Prise de position des associations de Vernier et Satigny dans le cadre de la consultation organisée par le DALE/DETA avec son mandataire HEIG-VD

2. Variantes des associations

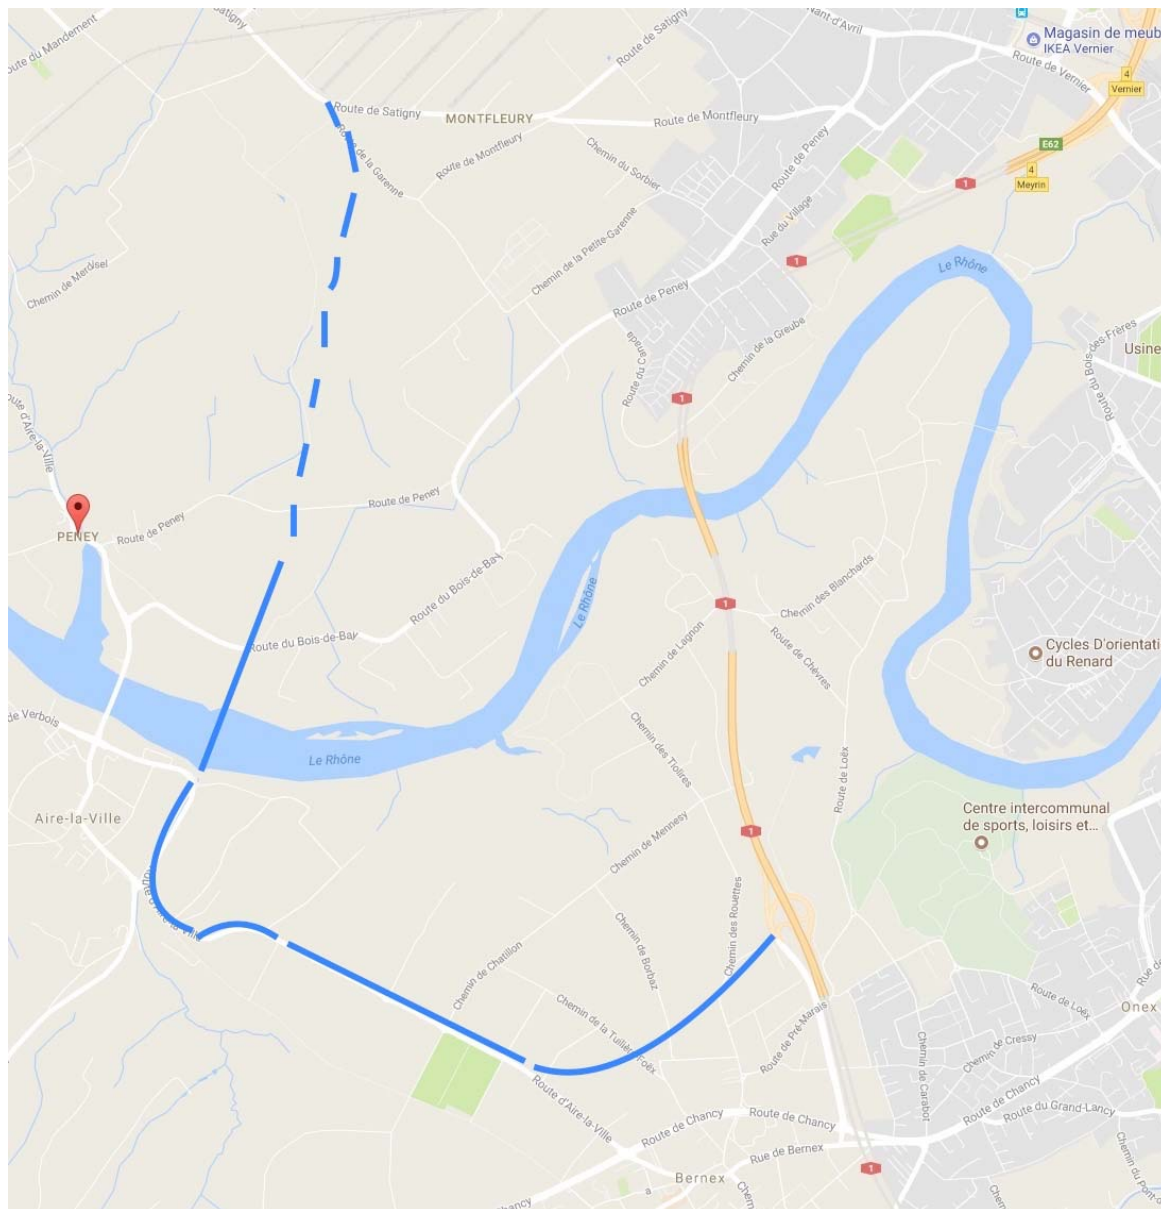
1 : Tracé enterré dès sa sortie du pont sur le Rhône et remontant en souterrain jusqu'au dernier (3^e) rond-point prévu côté ZIMEYSA. En parallèle, création d'un rond-point sur la route de Peney à la hauteur de la ZI Tuilière et fermeture de la route de Peney aux poids lourds (à l'exception des riverains) dès l'entrée sur Vernier en venant de Satigny jusqu'à la jonction Route de Peney/Louis Pictet. Les véhicules désirant rejoindre la route de Peney et la ZIBAY en sortant de l'autoroute devront aller jusqu'au 3^e giratoire et revenir sur le giratoire de la route de Peney. Les poids lourds venant de la Ville ou du côté Lausanne emprunteront la route du Nant d'Avril puis la route de Satigny pour rejoindre la route de Peney via le 3^e giratoire et la route enterrée.

2 : Jonction complète : Revoir la sortie autoroutière actuelle de Vernier afin que les véhicules quelle que soit leur provenance se rendent à la ZIMEYSA en empruntant un nouveau tracé souterrain situé sous la route du Nant d'Avril actuelle et débouchant sur le rond-point route de Satigny / Route du Nant d'Avril. Ce tracé à l'avantage d'offrir une jonction complète et d'être compatible avec la 3^e voie autoroutière. La liaison ZIBAY- ZIMEYSA peut se réaliser en reprenant en sous-terrain le tracé actuel du chemin de la Garenne en tranchée couverte. La couverture de la tranchée pourra être rendue à l'agriculture et à la mobilité douce.
